Concurrenz für ein eidg. Parlaments- und Verwaltungs-Gebäude in Bern.

Jury zum Ankauf empfohlene Project der Herren Gebrüder Camoletti in Genf zu sprechen kommen.

Concurrenz für Entwürfe zu einem eidg. Parlaments- und Verwaltungs-Gebäude in Bern.

Entwurf von Gebrüder CAMOLETTI, Architekten in Genf.

Eidg. Parlamentsgebäude.

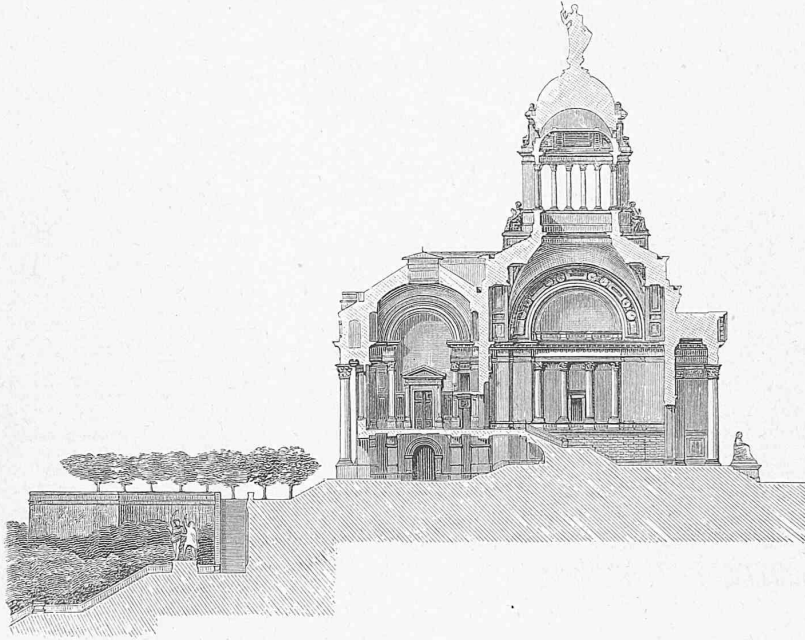
Entgegen der Bestimmung des Bauprogrammes, dass die Räume für das Parlament entweder in einem besonderen Gebäude zwischen dem bestehenden Bundesrathhause und dem neuen Verwaltungsgebäude oder als Flügelbaute im Zusammenhang mit dem letzteren und zwar auf der westlichen Seite desselben untergebracht werden sollen, haben die Verfasser die drei Gebäude in eine gewaltige Baugruppe zusammengezogen. Die Gesamtanlage wird dadurch zu einer vollständig symmetrischen und es fällt die Axe des Mittelbaues mit der Axe des Bärenplatzes zusammen. Letzterer Umstand war für das Project selber jedenfalls bestimmend.

In dieser Mittelpartie befinden sich die Räume für das Parlament und zwar kommt der Ständerathssaal in den umgebauten, östlichen Flügel des alten Bundesrathhauses, d. h. in den westlichen Flügel der Mittelpartie und der Nationalrathssaal dementsprechend in deren östlichen Flügel zu liegen. Die Mitte selbst nimmt das geräumige Treppenhaus mit den Vorsälen und das grosse Vestibule ein, in welchem letzteres die Verbindungsgänge einmünden. Das Verwaltungsgebäude, welches analog dem alten Bundesrathhause behandelt ist, flankirt wie letzteres in langer Linie die mit einer Kuppel gekrönte Mittelbaute. Wir geben zu, dass der dem Projecte zu Grunde liegende Gedanke etwas Verlockendes hatte und es ist gewiss nur interessant und anerkanntenswerth, dass diese neue Lösung auch ihre Vertreter fand. Zugleich ist aber, unserer Ansicht nach, damit der Beweis geleistet, dass eine solche Lösung vom ästhetisch-architectonischen Standpunkte aus eine Unmöglichkeit ist, indem einerseits die Gebäudegruppe Längendimensionen annimmt, welche das Mass des Zulässigen überschreiten, andererseits es auf diese Weise unmöglich ist, ein unserem Geschmacke entsprechendes, harmonisches Ganzes zu schaffen, da für dieses Ganze die heute überwundenen Bauformen des alten Bundespalastes massgebend sein müssten. Der Mittelbau müsste daher sich diesen Formen unbedingt anschmiegen und es dürften für denselben jedenfalls nicht, wie dies im vorliegenden Projecte der Fall ist, wesentlich andere Stilformen in Verwendung kommen.

Durch Trennung der Gebäude allein ist es daher denkbar, etwas für alle Zeiten Befriedigendes zu schaffen, nur auf diese Weise ist es möglich, ein Parlamentsgebäude zu erstellen, welches für sich ein abgeschlossenes Kunstwerk bildet und sich dem Ganzen harmonisch beifügt. Das Parlamentsgebäude soll als das vornehmste Gebäude der Eidgenossenschaft gleichsam den Gradmesser des architectonischen Könnens unserer Zeit und unseres Landes repräsentiren, dasselbe soll auch in späten Zeiten beredtes Zeugniß unserer heutigen Cultur ablegen. Die Concurrenz hat bewiesen, dass es uns zur Zeit an Kräften nicht fehlt, einer solch' hohen Aufgabe gerecht zu werden, und wir können im Interesse der Sache nur wünschen, dass auch die weitere Entwicklung der Angelegenheit im Sinne der Prämiirung ihre Erledigung finde.
